Etude de cas par cas – Réponse demande de compléments

Projet photovoltaïque de Réquista : Installation d'une centrale photovoltaïque au sol

Maître d'ouvrage : SKYSUN FRANCE DEVCO 1

Numéro d'enregistrement de la demande : 018624/KK P

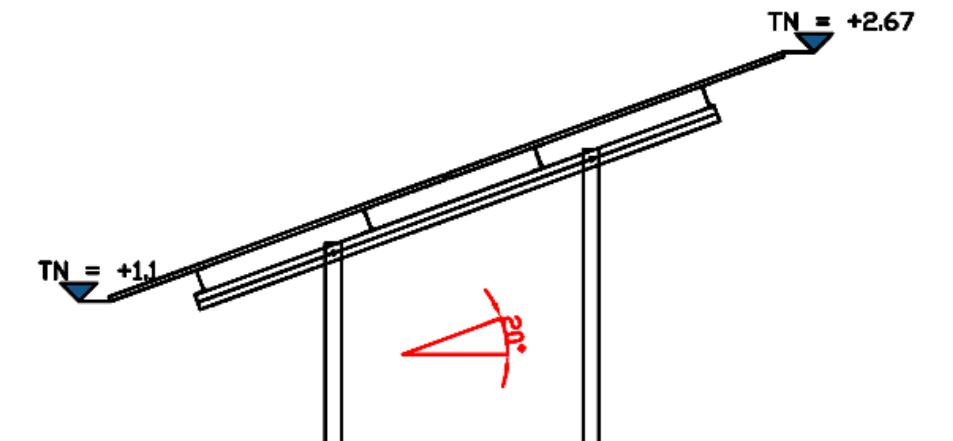
2.2 « Décrire le positionnement de la base de vie, locaux techniques, du stockage des matériaux, du positionnement des pistes légères et lourdes, de la citerne incendie, si le projet conduira à un enfouissement des câbles »

Les installations de chantier (base vie) et la zone de stockage des matériaux seront implantées à l'ouest de l'entrée du site, sur la même parcelle. Ce choix facilite les livraisons et limite la circulation des engins sur le reste du terrain naturel.

Les postes de transformation/livraison et la citerne souple incendie sont regroupés près de l'entrée principale. Ce positionnement garantit un accès direct, rapide et permanent pour les services de secours (SDIS) et les équipes de maintenance.

Les pistes de circulation relient l'entrée du site aux locaux techniques et à la citerne incendie, ainsi qu'un accès sur l'ensemble du pourtour du site, dimensionnées pour supporter les poids lourds et les camions de pompiers, d'une largeur de 5m.

Carte du tracé hypothétique de raccordement du projet

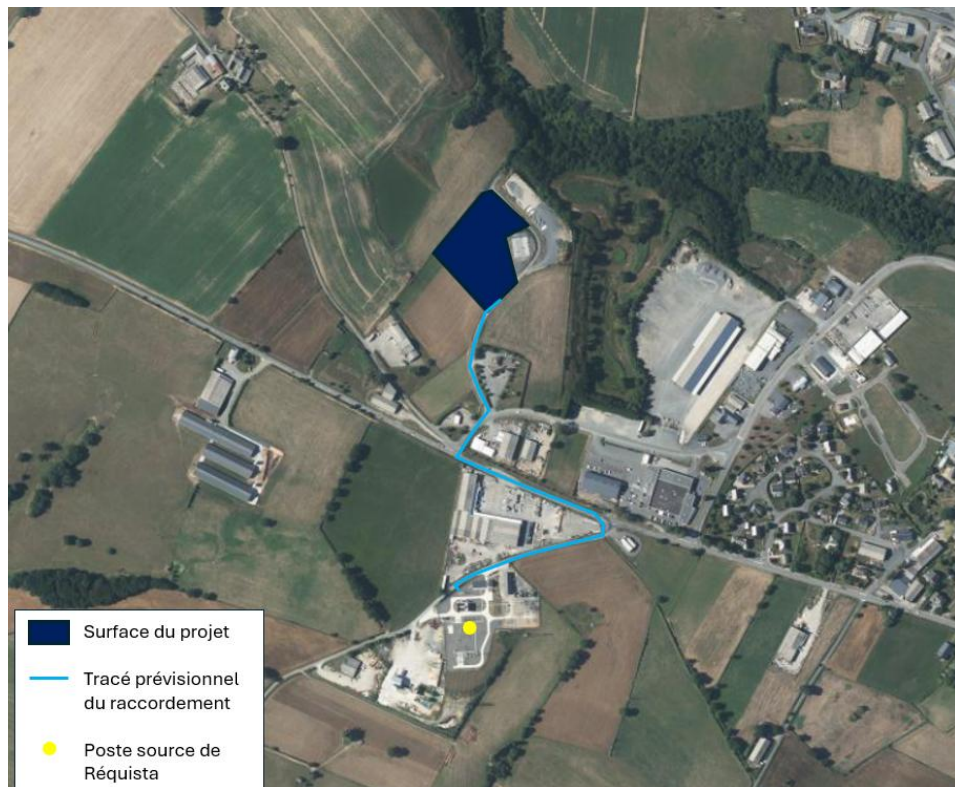
2.3 « Indiquer le mode de raccordement au réseau électrique (ligne HTA / poste source) et son lieu de raccordement précis (fournir des cartographies représentant le tracé de raccordement envisagé au poste source) »

Le mode de raccordement au réseau électrique serait possible sur le poste source Enedis de REQUISTA, localisé à environ 650 m du site dont la capacité d'accueil réservée au titre du S3REnR qui reste à affecter est de 21.2 MW.
